**Dodatečné informace č. 1 k zadávacím podmínkám**

**Veřejná zakázka: Komplexní zateplení domu vč. GO střechy, vzduchotechniky a vstupů V. Vlasákové  
2, 4, 6, Ostrava-Bělský Les**

**Dodatečné informace č. 2 k zadávacím podmínkám**

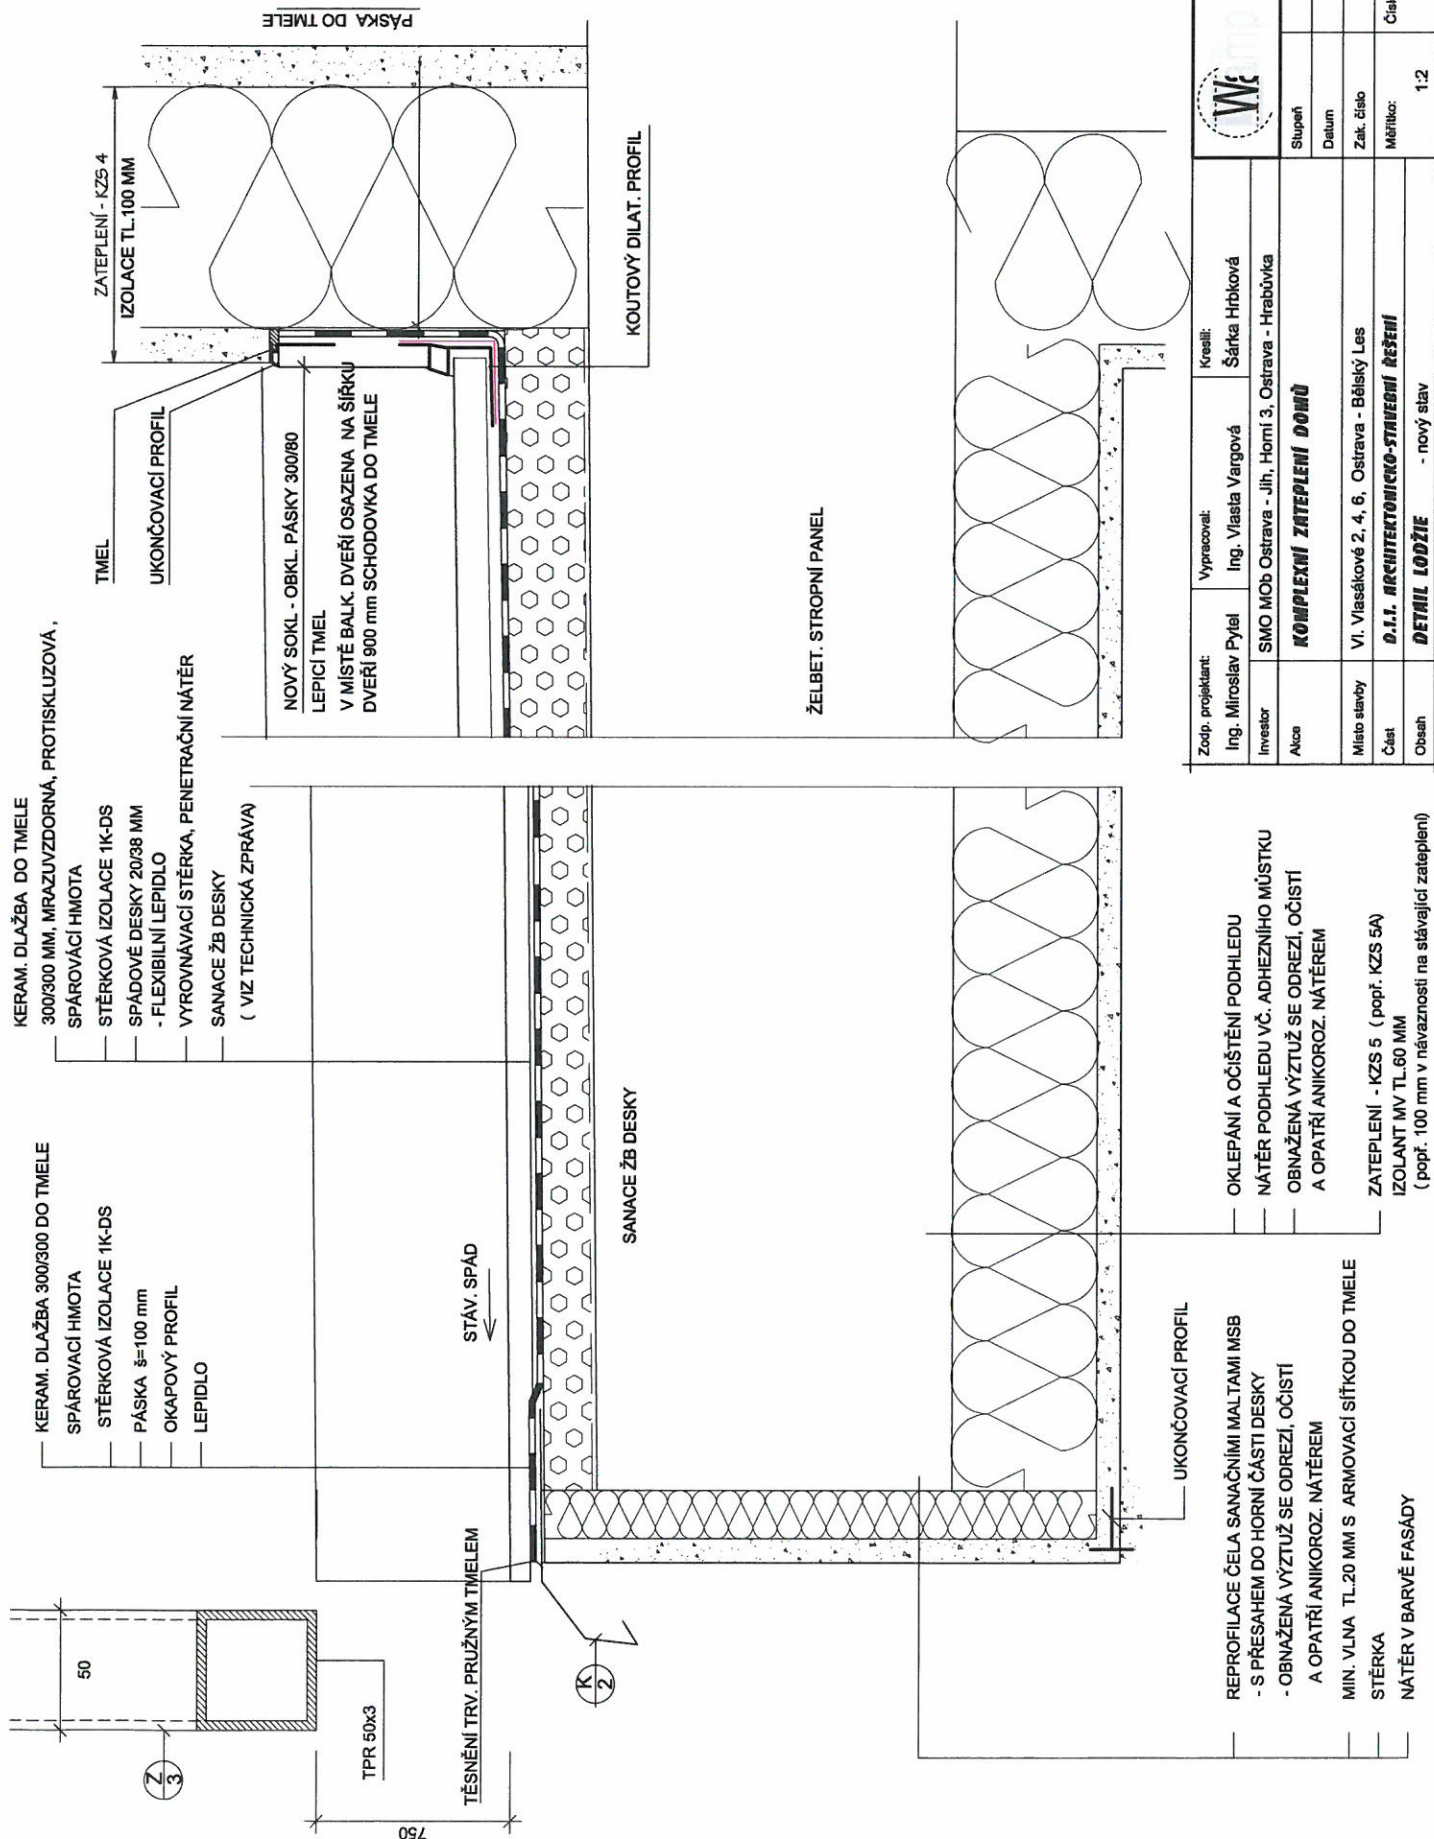
<b>Odpověď č. 1</b>	Uvedené položky naceňte tak, jak jsou uvedeny ve výkazu výměr. Položky KZS ETICS vč. finální úpravy a dle skladby viz TZ jsou celkové skladby. Položky příprava a vyrovnání podkladu pro KZS ETICS – vč. trhlin armovací tkaninou se týkají vysprávek trhlin, spojů a defektů po očištění tlakovou vodou, s prohlídkou celé plochy a vyspravením 20 % plochy.
<b>Dotaz č. 2</b>	V PD chybí Detail lodžie který je v jiných výkresech popsán jako Výkres č. 13, ten je potřebný k bližšímu určení položek č. 68 a 70 (viz. detail lodžie) Prosím o doplnění PD o tento detail, případně o bližší specifikaci lišt navrhovaných do skladby lodžiových podlah
<b>Odpověď č. 2</b>	Výkres detailu dodán v příloze.
